**REMODELACION DE LA PLANTA PROCESADORA DE FRUTAS Y VEGETALES, UBICADO EN EL CAMPUS DE LA UNIVERSIDAD NACIONAL DE AGRICULTURA, CATACAMAS, OLANCHO.**

**LPN-01-OBRAS-UNA-PINPROS-2017**

**RESPUESTAS Y ACLARACIONES No.04**

DIVISION DE URINARIOS

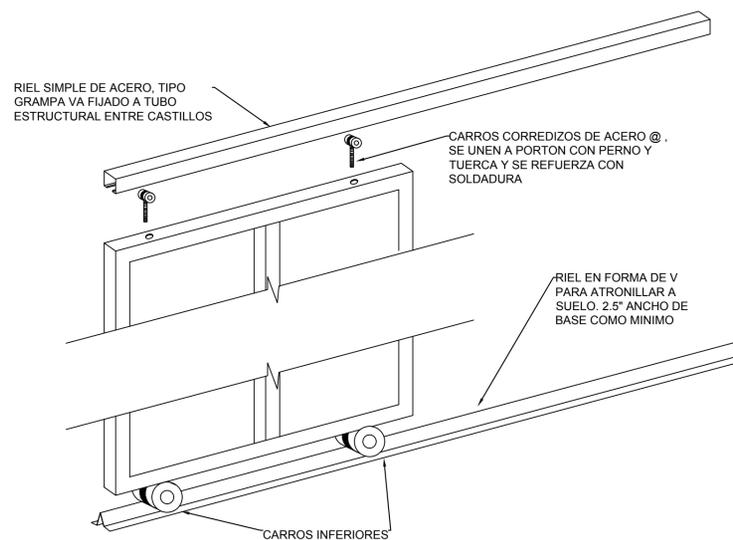
| 21. | Favor ampliar detalle constructivo y dimensiones exactas ítem 106   | R// Revisar detalles indicados en el Numeral 10.3 de las especificaciones técnicas. En vista que estas divisiones deben ser prefabricadas no se agrega un detalle constructivo pues presentarán ciertas variaciones de un fabricante a otro, en general debe observarse la obligatoriedad de ser del tipo "institucional", es decir para uso rudo. Se agrega imagen de referencia de "División para uriniales" en el Plano DA-1. DIVISION URINARIO  |

NOTA: SERAN PREFABRICADAS DEL TIPO INSTITUCIONAL, PREVIO A LA COMPRA SE PRESENTARA A SUPERVISION EL CATALOGO O FICHA TECNICA, ASI COMO DATOS DEL FABRICANTE Y VERIFICACION DE SER PARA USO RUDDO.

ESQUEMA INSTALACION P-6

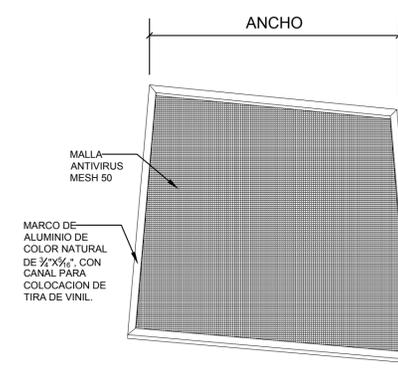
| 13. | Favor proporcionar detalles y especificaciones del portón para salida de desperdicios de la sala de recepción de productos.  | R// Ver esquema de instalación de la P-6 que fue proporcionado en el Plano DA-1.  |

MALLA ANTIVIRUS

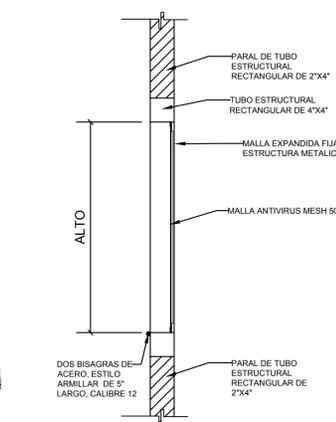
| 15. | Podrían por favor ampliar y aclarar acerca de la especificación de malla antiviral ITEM 17.  | R// La malla antiviral está fabricada con hilos de monofilamento de polietileno, similar a la malla mosquitero, pero fabricada especialmente para usos agrícolas evitando la entrada de insectos como la mosca común y mosca de la fruta. Será de color translucido o blanco, mesh 50.<br><br>Esta malla se colocará en un bastidor de aluminio, del utilizado para uso común, con sus sellos de vinil (cola de rata). El bastidor debe facilitar la colocación y retiro dentro de los espacios formados por los tubos estructurales del cerramiento metálico, para efectuar el lavado. Se adjunta Plano DA-1(Corregido) con detalle la malla solicitada en la actividad No.17. |

| 23. | Proporcionar detalle de la malla antivirus que se solicitan en el ítem 17   | R// Igual que respuesta #15.  |

NOTAS: LA MALLA CUBRIRA LOS MISMOS ESPACIOS QUE LA MALLA EXPANDIDA DEL CERRAMIENTO EN RECEPCIÓN DE MATERIA PRIMA, CON LA PARTICULARIDAD DE QUE SERÁ REMOVIBLE PARA LIMPIEZA Y RECAMBIOS. PREVIO A LA CONSTRUCCIÓN DE LOS MARCOS QUE SOSTENDRAN LAS MALLAS SE DEBE MEDIR CADA ESPACIO A SER CUBIERTO, DEJANDO UN MARGEN ADECUADO PARA QUE ENTRE SIN COMPLICACIONES PERO QUE A LA VEZ PERMITA LA PRESION LATERAL DE LOS RESORTES HACIA LOS PARALES METALICOS.

HOJA No.:  
IHS-1(corregido)

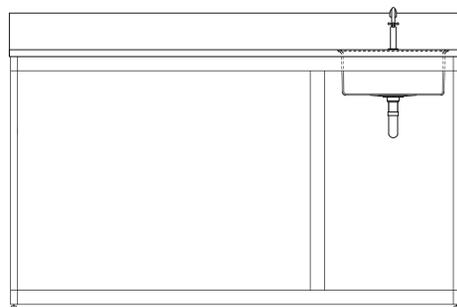
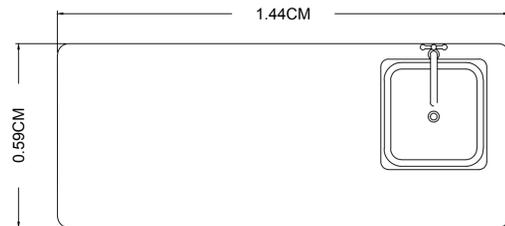
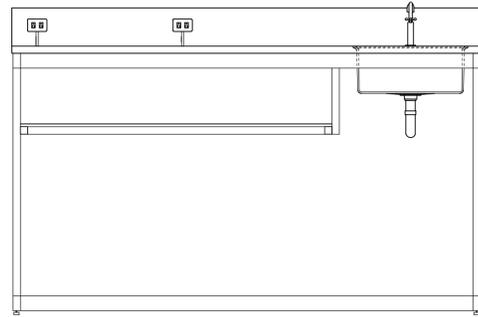
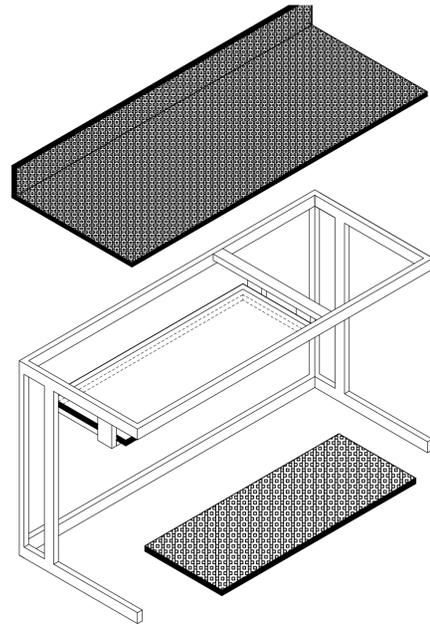
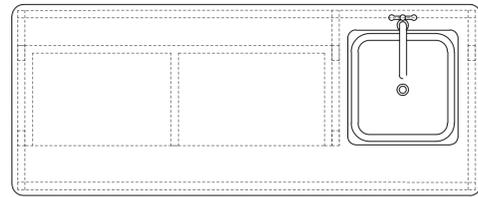
| <b>No.</b> | <b>CONSULTA</b>   | <b>RESPUESTA</b>   |
|------------|---|--|
| 7.         | Proporcionar detalle de la escalera metálica  | R// Se agrega detalle de escalera metálica y de barandal a Plano IHS-1(Corregido).   |

| 12. | Por favor suministrar detalle constructivo y de anclajes de escalera de acceso a tanque y barandal metálico.   | R// Se agrega detalle de escalera metálica y de barandal a Plano IHS-1(corregido).  |
| 18. | Ampliar por favor en diámetros y notas de especificaciones en sistemas de aguas potable plano IHS-1  | R// Se amplía isométrico en Plano IHS-1(corregido).   |
